大間原子力発電所審査資料	
資料番号	OM1-CA130-R03
提出年月日	2020年11月30日

大間原子力発電所
地下構造の評価について
(コメント回答 その2)
(補足説明資料)

2020年11月30日
電源開発株式会社

・本資料では、地下構造の評価に係る下表の指摘事項について回答する。

浅部構造の影響確認(プラント東西方向Y-Y'断面位置, T.P.-7.5m, 入射角 45° 西側より入射)

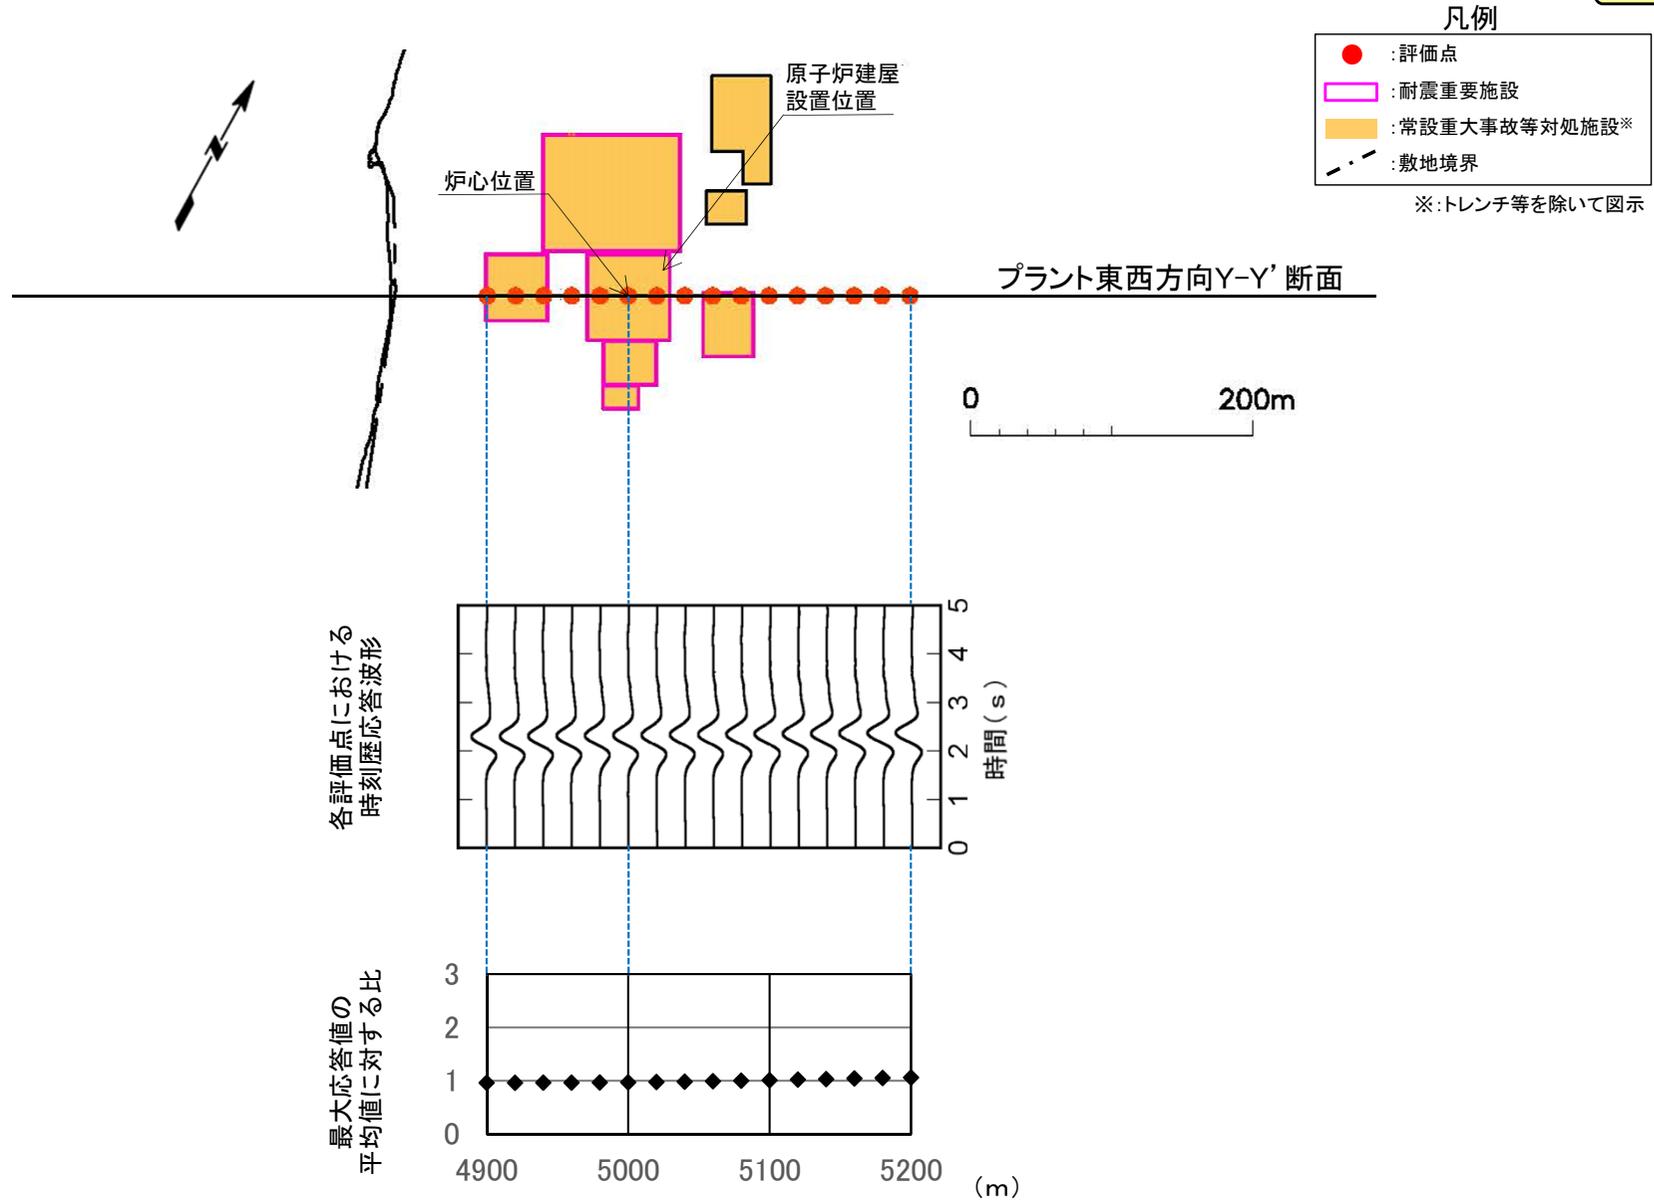
No.	項目	指摘時期	コメント内容	該当箇所
S3-11	地下構造モデルを用いた解析	第822回会合 (R2.1.17)	<p>大間層内のせん断波速度のコントラストや敷地北側のデイサイト等、解放基盤表面より浅部の構造が地震動に与える影響を確認したいので、第2.2章の地下構造モデルを用いた解析に、以下の検討等を加え説明すること。</p> <ul style="list-style-type: none"> ・T.P.-260m以浅も含めた三次元地下構造モデルにリッカー波を入力した解析を行い、炉心位置の解放基盤表面のT.P.-260m及び原子炉建屋の支持地盤に近い位置と言われているT.P.-7.5mの位置で、一次元水平成層モデルの最大振幅値との比較を行うこと。 ・炉心位置の水平成層モデルについて、S波速度、密度及びQ値を明記すること。 	<p>本編資料 2.2.1 P.2-54 本編資料 2.2.3 P.2-82 本編資料 2.2.4 P.2-128～2-200, 2-203～2-215 本編資料 2.2.5 P.2-217 補足説明資料 2-8, 2-9, 2-10, 2-11</p>
S3-12	基盤の地震動を評価する位置	第822回会合 (R2.1.17)	<p>解放基盤表面、基盤の地震動を評価する位置、鉛直アレイ地震観測点の関係を、以下の内容を含めて整理のうえ、地震動の策定方針を説明すること。</p> <ul style="list-style-type: none"> ・T.P.-230m(基盤の地震動を評価する位置)で策定した地震動をT.P.-260m(解放基盤表面)へ入力することとした考え方。 ・統計的グリーン関数法及び経験的グリーン関数法で用いる地下構造モデルの設定の考え方。 ・吉田ほか(2005)の知見を踏まえた検討の模式図における基盤の地震動を評価する位置と、解放基盤表面との関係。 	<p>本編資料 5.1 P.5-3～5-8 補足説明資料 5-1, 5-2, 5-14</p>
S3-13	地震観測記録	第822回会合 (R2.1.17)	<p>基準化スペクトルに基づく検討に関して、以下について要因を分析し説明すること。</p> <ul style="list-style-type: none"> ・南側の観測点において、高周波側で持ち上がる傾向が見られる要因。 ・基盤位置における検討において、基準化スペクトルに見られる山谷の要因。 	<p>本編資料 3.2.2 P.3-20, 3-22～3-26 補足説明資料 3-5</p>

- P.2-59～P.2-70に示すとおり, 原子炉建屋設置エリア及び緊急時対策棟設置エリアともに, 原子炉建屋の支持地盤に近い位置(T.P.-7.5m)における各評価点の最大応答値は, 安定している。

領域1における周期特性の確認

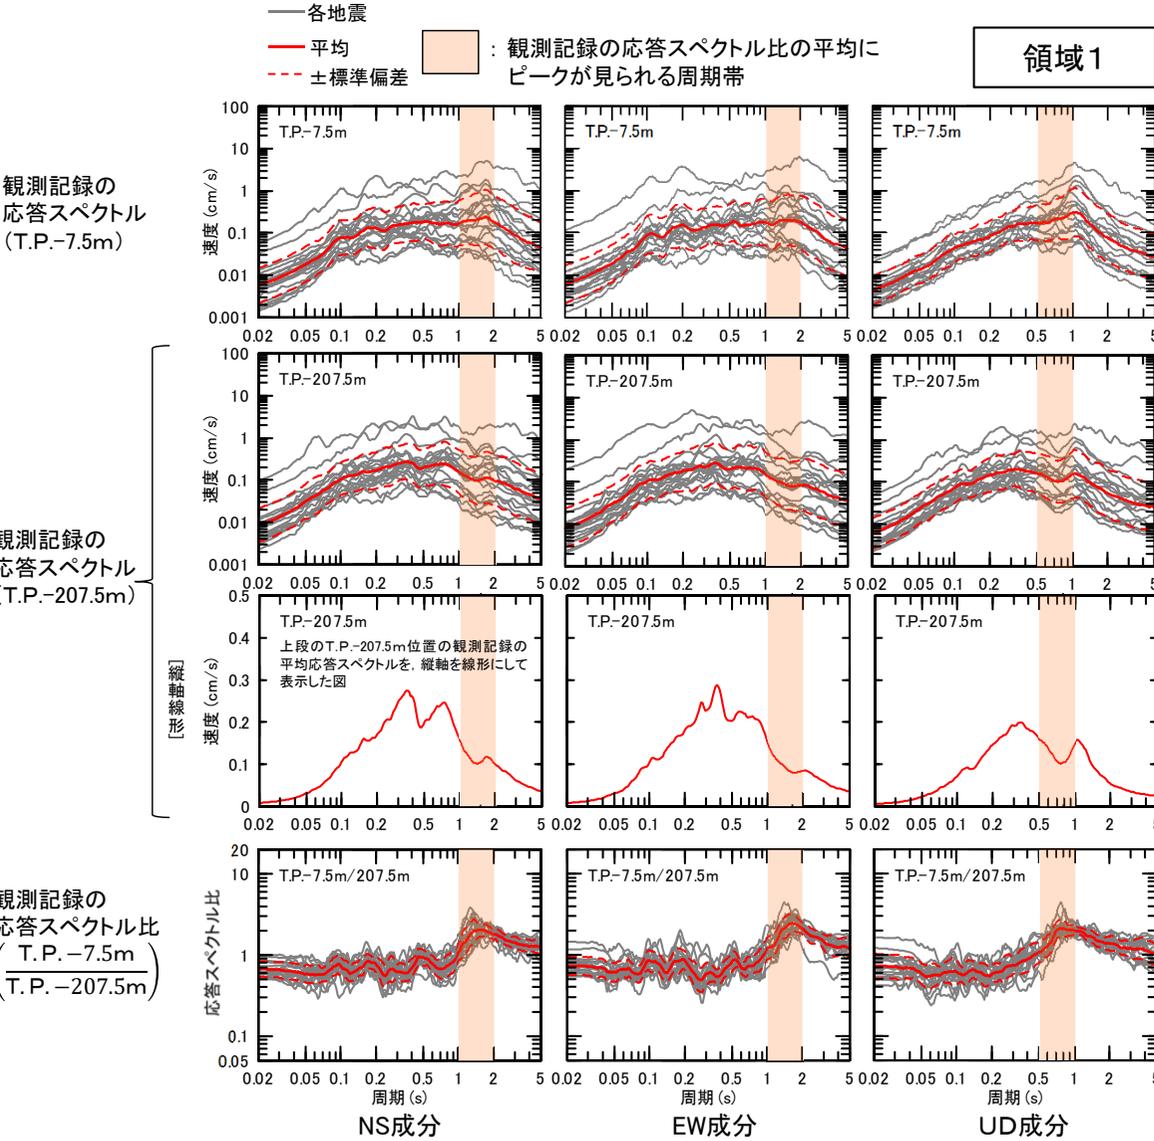
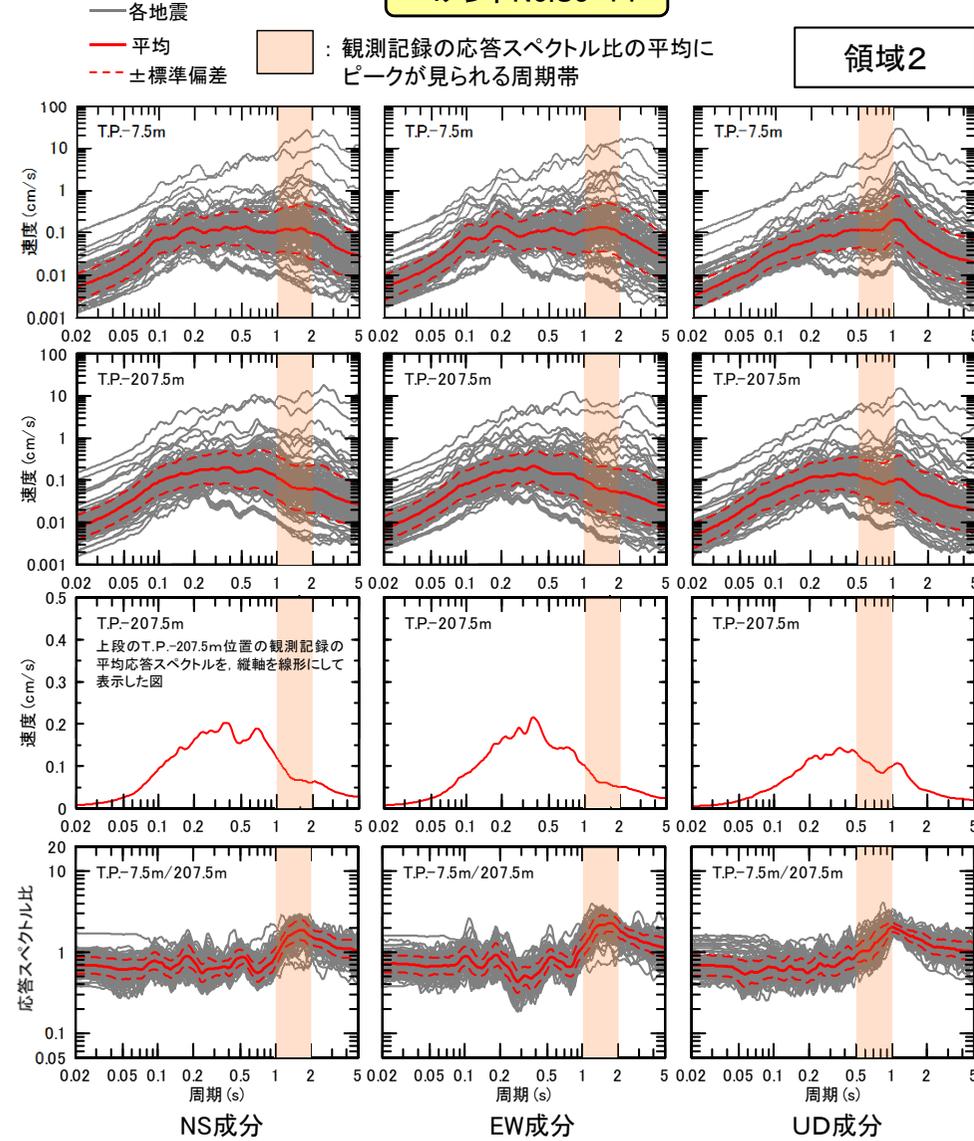
S3-14	地震観測記録	第822回会合 (R2.1.17)	<p>異なる深度の応答スペクトル比に基づく検討について、以下の検討等を加え説明すること。</p> <ul style="list-style-type: none"> ・1秒～2秒付近の変動が2倍程度に増幅している要因。 ・スペクトル比にする前のT.P.-207.5m及びT.P.-7.5mそれぞれの位置で得られた地震観測記録。 	<p>本編資料 3.2.3 P.3-35～3-38 補足説明資料 3-7 机上配布資料 2章</p>
S3-15	地震観測記録	第822回会合 (R2.1.17)	<p>地震観測を実施しているのはT.P.-207.5mであり、この位置における検討が重要であると考えている。第5.2.5章で実施した「Noda et al.(2002)の手法による地震動を指標とした検討」及び第3.2.2章で実施した「基盤位置における検討」について、T.P.-207.5mの位置で実施すること。</p>	<p>本編資料 3.2.2 P.3-19 本編資料 5.2.5 P.5-23, 5-24</p>

- 応答スペクトル比(T.P.-7.5m/T.P.-207.5m)において、水平動の周期約1秒～約2秒、鉛直動の周期約0.5秒～約1秒にピークが見られ、同周期帯にT.P.-207.5m位置の観測記録の応答スペクトルの谷が見られる。
